ふそう エアロエース、エアロクィーンのその他の装置（LED 行先表示器）の改善対策について

改善対策届出番号	514	改善対策開始日	平成 28 年 12 月 16 日
不具合の部位(部品名)	その他の装置（LED 行先表示器）		
不具合状態にあると認める構造、装置又は性能の状況及びその原因	オプションの車両後側用 LED 行先表示器を装着した大型観光バスにおいて、行先表示器の取付け金具の強度が不足しているため、車両振動により当該金具に亀裂が発生するものがある。そのため、そのままの状態で使用を続けると、亀裂の進行により当該金具が破断し、行先表示器が脱落するおそれがある。		
改善対策の内容	全車両、取付け金具を対策品に交換する。

改 善 箇 所 説 明 図

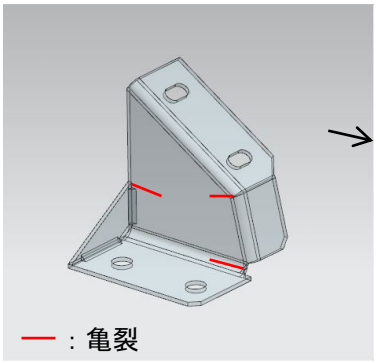
オプションの車両後側用 LED 行先表示器を装着した大型観光バスにおいて、行先表示器の取付け金具の強度が不足しているため、車両振動により当該金具に亀裂が発生するものがある。そのため、そのままの状態で使用を続けると、亀裂の進行により当該金具が破断し、行先表示器が脱落するおそれがある。

全車両、取付け金具を対策品に交換する。

注　：□ は、交換部品を示す。
